Arica, 27 de octubre de 2021.-

RESPUESTAS CONSULTAS
PROPUESTA PÚBLICA 08/2021
“REPOSICIÓN Y EQUIPAMIENTO OFICINAS ADMINISTRATIVAS
EDIFICIO CORPORATIVO EMPRESA PORTUARIA ARICA”

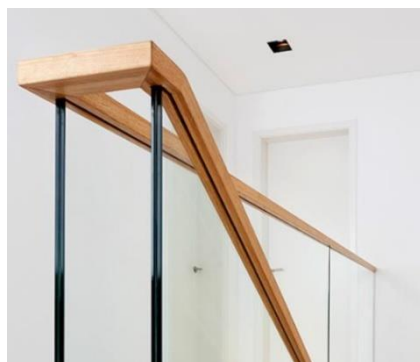
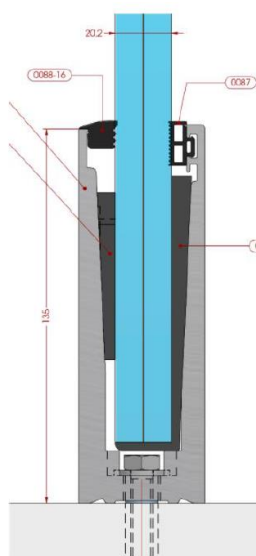
8. Se solicita detalle de Baranda y Pasamanos de Vidrio.

Resp.: Reposición Baranda Hall Segundo Piso

Se deberá retirar el barandal completo de acero existente en el pasillo del segundo piso. Se contempla la instalación de baranda de vidrio templado de 12mm de espesor, o espesor según fabricante. Solamente llevará soporte en su parte inferior con zócalo de aluminio apernado a losa existente y para el pasamanos se contempla la colocación de madera de Haya, Raulí, Cedro o similar, pulida y tratada con barniz vitrificante. Las fijaciones deben quedar ocultas. Ver Imágenes de Referencia.

ANEXO
Sala de Reuniones

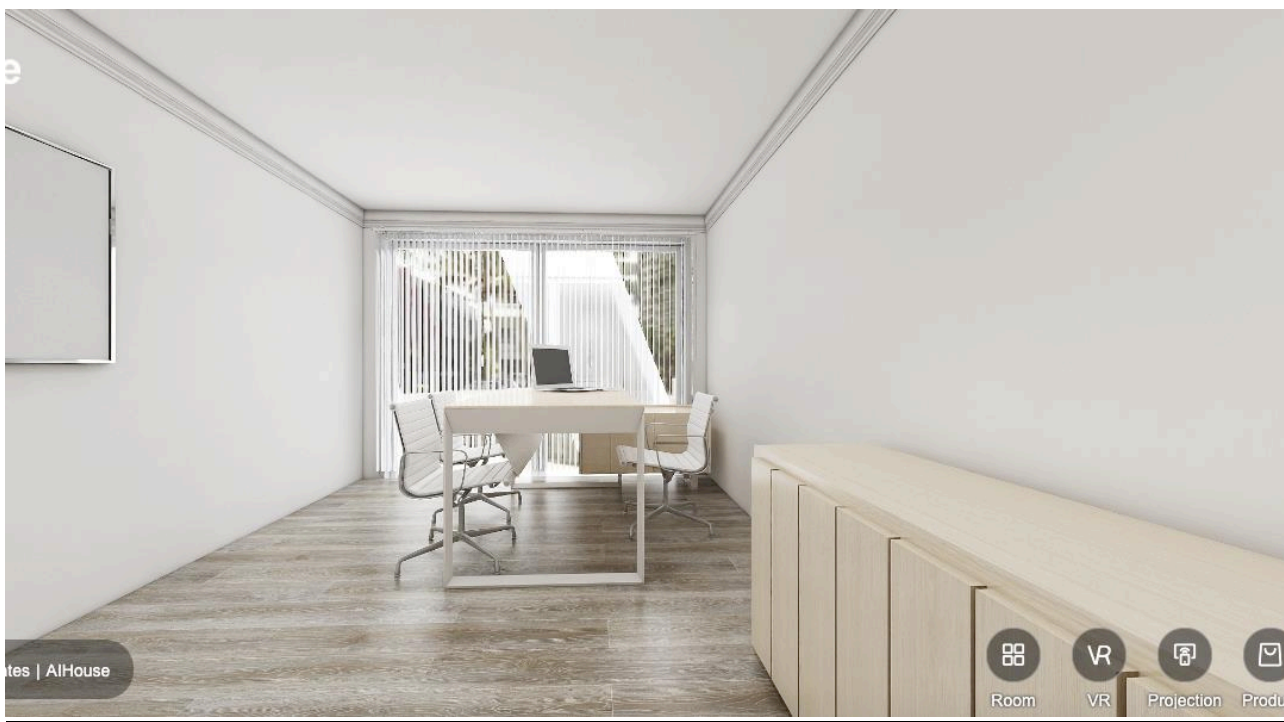
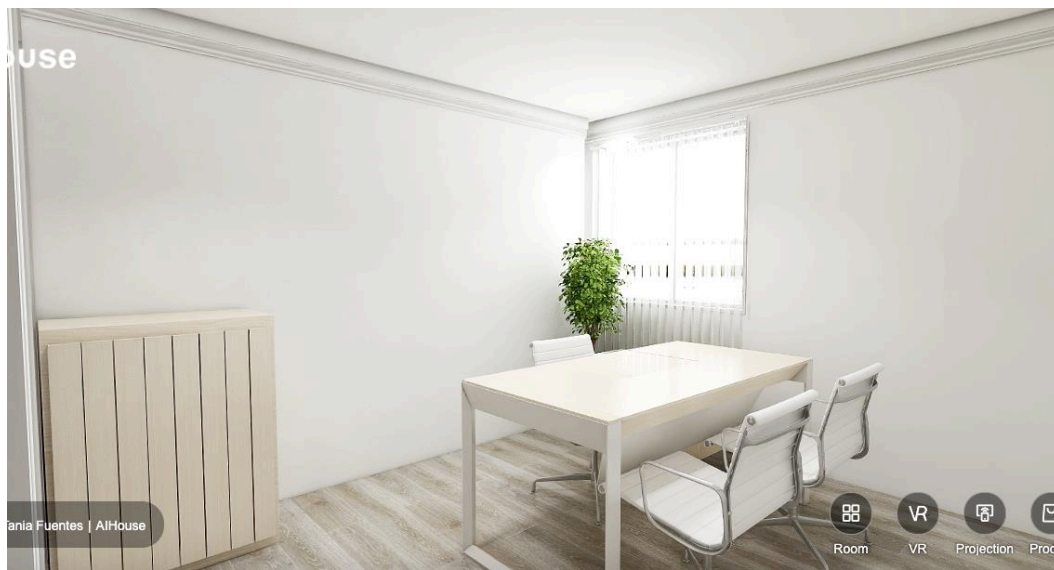
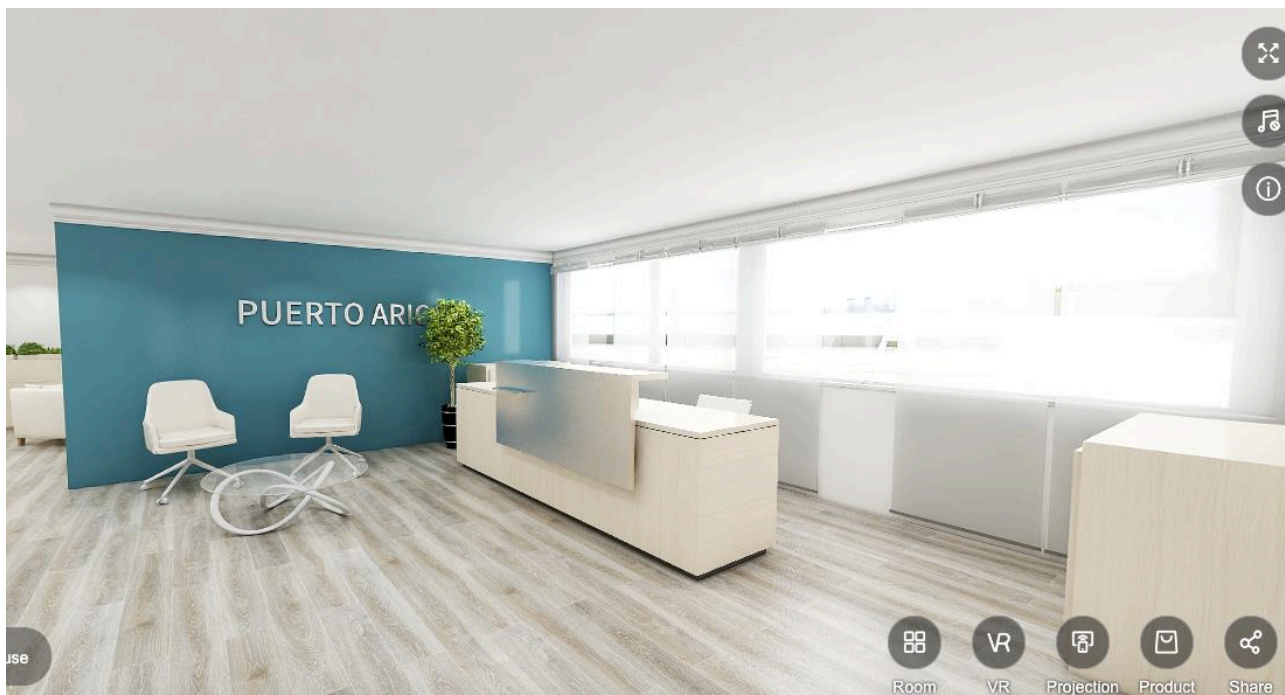
12. Se solicita lámina de muebles y distribución.

Resp.: Se anexa lo solicitado.
